**Verslag huishoudelijke elektrische installatie op laagspanning en zeer lage spanning****Algemeen:**

Referentie: 011-20260216-02	Datum controle: 16/02/2026
Keurder: 011

Eigenaar:	Onbekend	EAN-code:	Onbekend
Adres installatie:	Lageweg 258, 2660 - Hoboken	Nummer teller(s):	43653243
		Distributienetbeheerder installatie:	Fluvius
Datum uitvoering installatie:	<input checked="" type="checkbox"/> Vóór 01/10/1981 <input type="checkbox"/> Tussen 01/10/1981 en 01/06/2020 <input type="checkbox"/> Vanaf 01/06/2020		
Type:	<input checked="" type="checkbox"/> Wooneenheid <input type="checkbox"/> Niet-huishoudelijk <input type="checkbox"/> PV <input type="checkbox"/> Batterij <input type="checkbox"/> Laadpaal

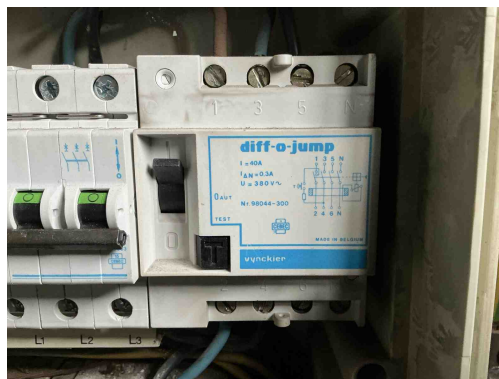
D24 - De differentieelstroombeschermingsinrichtingen die worden geplaatst in huishoudelijke installaties dienen tenminste van het type A te zijn (Boek 1: 5.3.5.3).

Opmerking: Oa bord 1 en 4

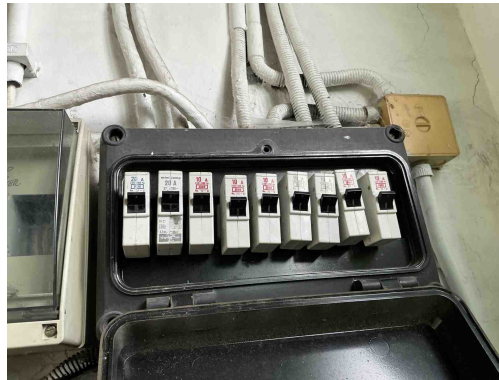
D24 - De differentieelstroombeschermingsinrichtingen die worden geplaatst in huishoudelijke installaties dienen tenminste van het type A te zijn (Boek 1: 5.3.5.3).

Opmerking: Oa bord 1 en 4

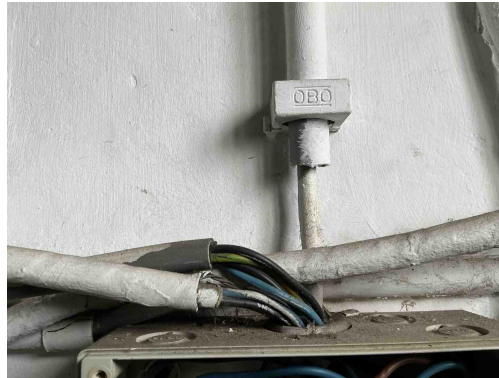
B17 - De voedingsspanning is niet op elk bord vermeld (Boek 1: 3.1.3.3).
Opmerking: Oa alle borden

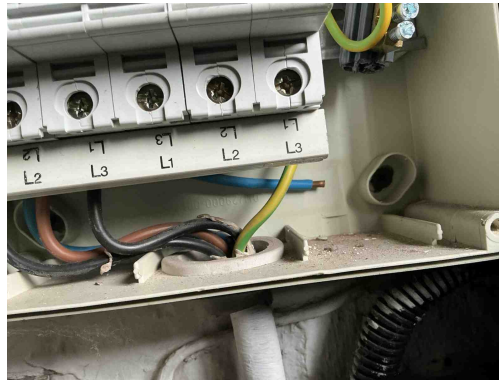
C21 - Het gebruik van geleiders van het type VOB, zonder bijkomende afscherming is niet toegestaan (Boek 1: 5.2.9.6).
Opmerking: Oa boven de verdeelborden

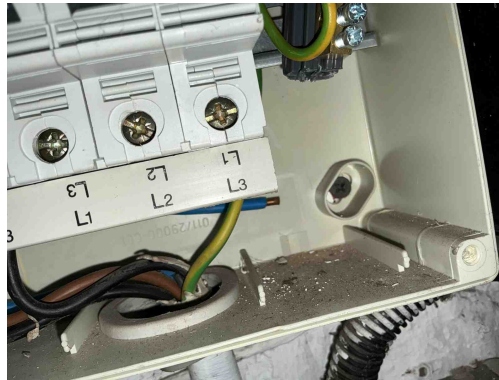
C28 - Niet gebruikte leidingen onder spanning zijn niet op een degelijke manier geïsoleerd of verwijderd (Boek 1: 4.2.1.1).
Opmerking: Oa in bord 2

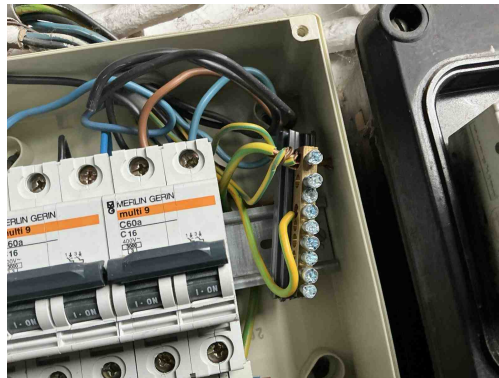
T21 - Het elektrisch materieel is niet geplaatst volgens de voorschriften van de fabrikant/ regels van goed vakmanschap . (Boek 1: 1.4.1.3)

Opmerking: Oa ophangvijzen bord 2, aardingslat bord 2

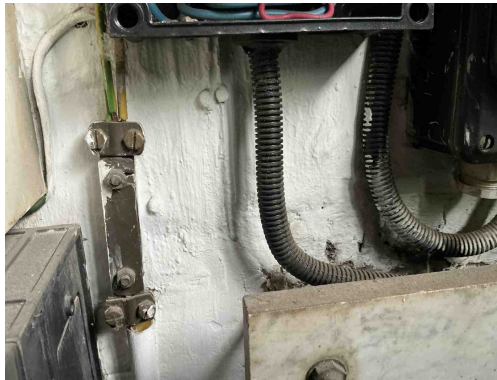
T21 - Het elektrisch materieel is niet geplaatst volgens de voorschriften van de fabrikant/ regels van goed vakmanschap . (Boek 1: 1.4.1.3)

Opmerking: Oa ophangvijzen bord 2, aardingslat bord 2

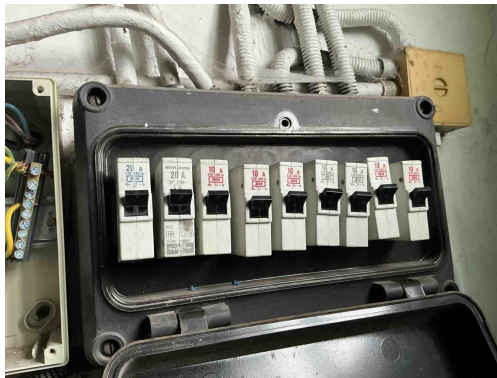
B34 - Het kabeltype van de meterbord verbinding aan de oorsprong van de installatie beantwoord niet aan de minimale vereisten vastgelegd door de distributienet beheerder. (Boek1: 1.5 + SYNERGRID C1/107)

Opmerking: Oa Vob

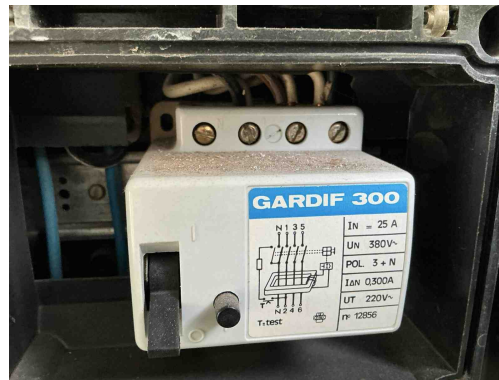
B02 - Het elektrisch verdeelbord is onvoldoende bereikbaar (Boek 1: 5.3.5.1).

Opmerking: Oa bord 3 automaten komen niet los

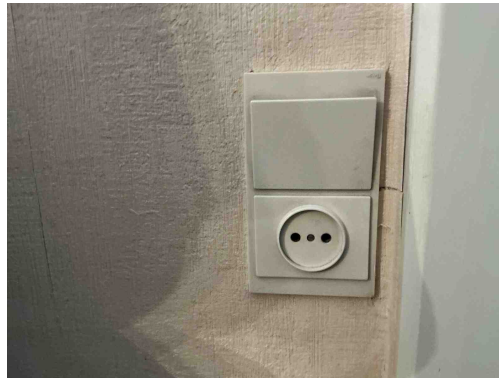
T02 - Gevaar voor rechtstreekse aanraking: genaakbare delen onder spanning (Boek 1: 4.2.2).

Opmerking: Oa bord 1

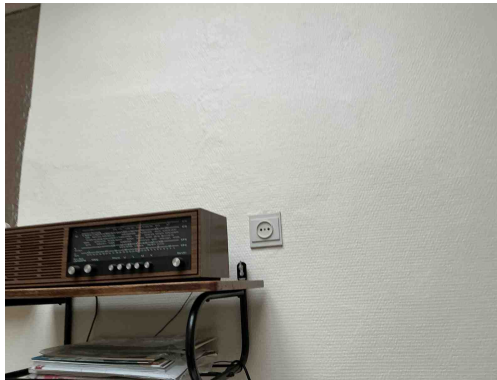
A20 - Er bevindt zich een contactdoos zonder beschermingsgeleider in de elektrische installatie. Deze is niet geplaatst achter een differentieelstroombeschermingsinrichting met grote (max. 30mA) of zeer grote (max. 10mA) gevoeligheid.

Opmerking: Oa eetkamer, kamer beneden, eetkamer 2,...

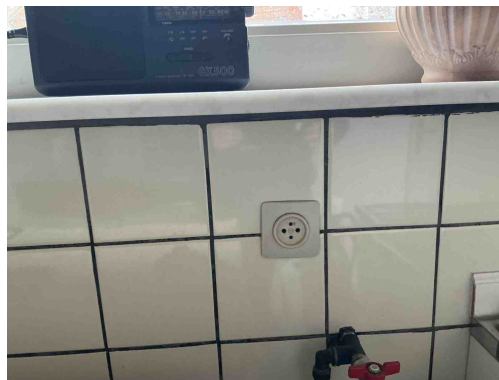
T11 - De contactdozen waarvan de toegekende stroomsterkte maximaal 16A en de toegekende spanning maximaal 250V bedraagt en niet bedoeld zijn voor de voeding van een of meerdere verbruikstoestellen voor een specifiek doel en niet geplaatst zijn in of op schakel- en verdeelborden, beschikken niet of IPXX-D (incl. gemeenschappelijke delen residentieel geheel) (Boek 1: 4.2.2.3/5.3.5.2).

Opmerking: Oa eetkamer, kamer beneden, eetkamer 2,..

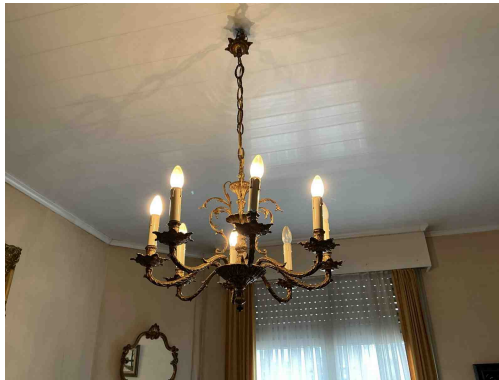
T11 - De contactdozen waarvan de toegekende stroomsterkte maximaal 16A en de toegekende spanning maximaal 250V bedraagt en niet bedoeld zijn voor de voeding van een of meerdere verbruikstoestellen voor een specifiek doel en niet geplaatst zijn in of op schakel- en verdeelborden, beschikken niet of IPXX-D (incl. gemeenschappelijke delen residentieel geheel) (Boek 1: 4.2.2.3/5.3.5.2).

Opmerking: Oa eetkamer, kamer beneden, eetkamer 2,..

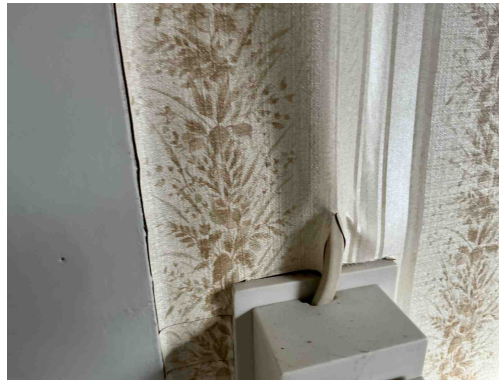
Klasse 0 toestel is verboden
Opmerking: Oa eetkamer

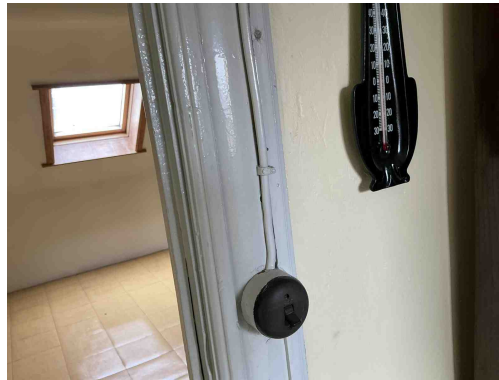
C38 - Het gebruikte kabeltype (snoerkabel) voldoet niet aan de specificaties die van toepassing zijn op voedingsleidingen voor vaste installatie (Boek 1: 1.4.2.1, 5.2.6.2).

Opmerking: Oa kamers boven

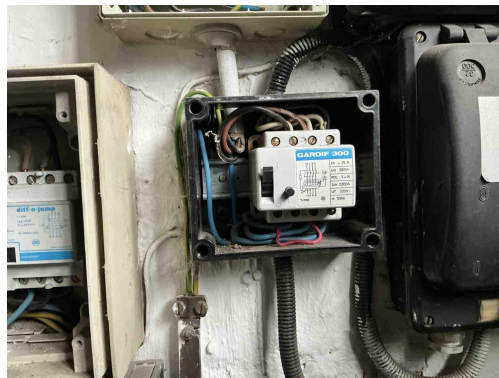
T13 - Opbouwcontactdozen en/of -schakelaars zonder achterplaatje mogen niet rechtstreeks op een brandbare ondergrond bevestigd worden (Boek 1: 4.3.3.5).

Opmerking: Oa kamers boven
